DETAILADVIES Gat van Westkapelle

Aan : Annette Kieftenburg, Quando Gao (Deltares)
 Van : Pol van de Rest
 2e Lezer: Maarten Jansen
 Datum : 13 mei 2009
 Ref : PvdR/1463/08409/G
 Betreft : RKZ-1906.005_G_Gat van Westkapelle
 Status : Definitief
 Aanvraag: Yvo Provoost/Pol van de Rest

NB: Deze memo is een herziening van de memo van Werkgroep Kennis, 14 mei 2004, kenmerk K-04-05-16 [ref 1] en van memo RKZ-1906.005_D van 1 september 2008 [ref 7]. In de memo van 14 mei 2004 bleken de dijkvakscheidings-coördinaten niet te corresponderen met de dijkpaalkilometrerings en deze zijn daarom aangepast in deze memo (conform ref 7). Daarnaast zijn de golfcondities gecontroleerd op robuustheid door deze te vergelijken met de golfcondities op basis van de aangescherpte correctiefactoren (conform ref 7). Voor dijkvak C is bovendien een nieuw uitvoerpunt gebruikt voor de bepaling van de golfcondities. Deze revisie vervangt de memo [ref 1] betreffende de dijkpaalkilometrerings, golfcondities en bodemligging en de memo [ref 7] betreffende bodemligging en golfcondities van dijkvak C. Daarnaast is het Basispeil 1985 en het ontwerppeil voor dijkvak D gewijzigd.

Figuur 1: Ligging dijkvakken en uitvoerpunten "Gat van Westkapelle"

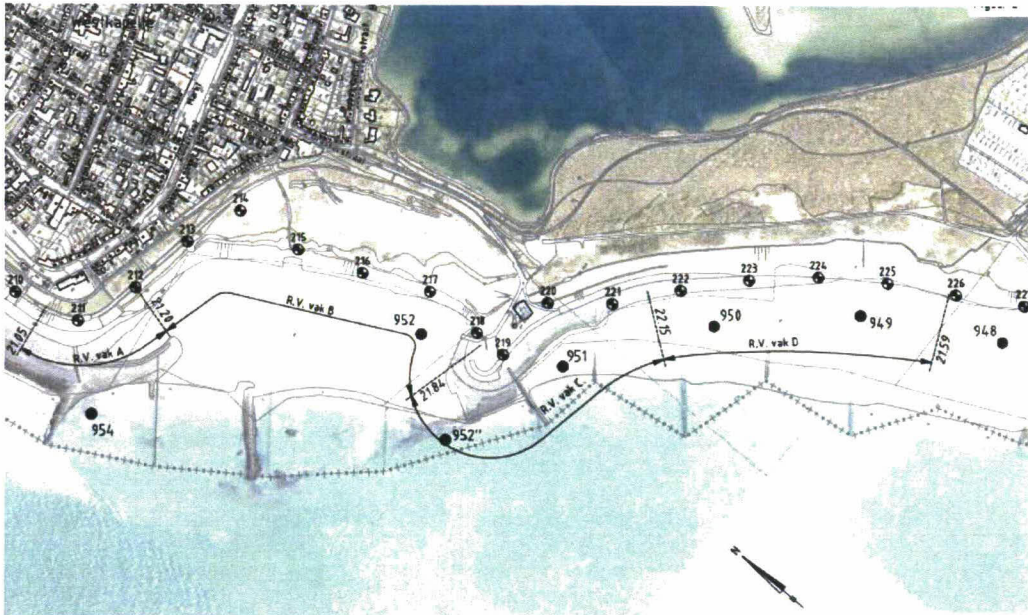
Tabel 1 geeft de ligging van de dijkvakgrenzen, met daarbij aangegeven de coördinaten en dijkkilometrerings. Figuur 1 geeft een visueel overzicht van de dijkvakken, waarbij de dijkvakken voor de overzichtelijkheid een letter A t/m D hebben gekregen. In de memo van Werkgroep Kennis [ref 1] bleken de RD-coördinaten niet te corresponderen met de dijkpaalkilometrerings. Deze revisie vervangt daarom de RD-coördinaten en dijkpaalkilometrerings uit de vorige memo's.

Daarnaast is besloten voor dijkvak C een extra uitvoerpunt, namelijk 952'' ($X_m = 19740.5$, $Y_m = 394386.3$) te gebruiken, omdat de vorige uitvoerpunten voor dit dijkvak 951 ($X_m = 19931$, $Y_m = 394325$) en 952 ($X_m = 19834.7$, $Y_m = 394511$) op te ondiep water blijken te liggen. Het uitvoerpunt 952'' en de andere uitvoerpunten zijn weergegeven in Figuur 1. Voor de bepaling van de golfcondities ter plaatse van uitvoerpunt 952'' zijn aanvullende SWAN-berekeningen uitgevoerd, waarbij de methode overeenkomstig de berekeningen van de overige uitvoerpunten is [ref 2, 3 en 4]. Zonder het gebruik van dit nieuwe uitvoerpunt zouden de golfcondities op de kop van de Zuiderdam (km 21.85) onderschat worden. De representatieve golfhoogte bij de kop van de dam blijkt hier ten opzichte van het oude uitvoerpunt [uit ref 7] verhoogd te worden met 0,3 m (bij een waterstand van NAP+6m) en 0.5 m (bij een waterstand van NAP+2m). De verhoging in golfperiode is tussen de 0,2 s en 0,6 s. Het meenemen van het nieuwe uitvoerpunt heeft dus vooral effect op de golfcondities bij lage waterstanden.

Dijkvak	Coördinaten [RD stelsel in m.]				Kilometrerings Waterschappen	
	van		tot		van	tot
	X	Y	X	Y		
D	20340	393950	20080	394300	22.59	22.15
C	20080	394300	19820	394450	22.15	21.84
B	19820	394450	19610	394820	21.84	21.20
A	19610	394820	19420	394930	21.20	21.05
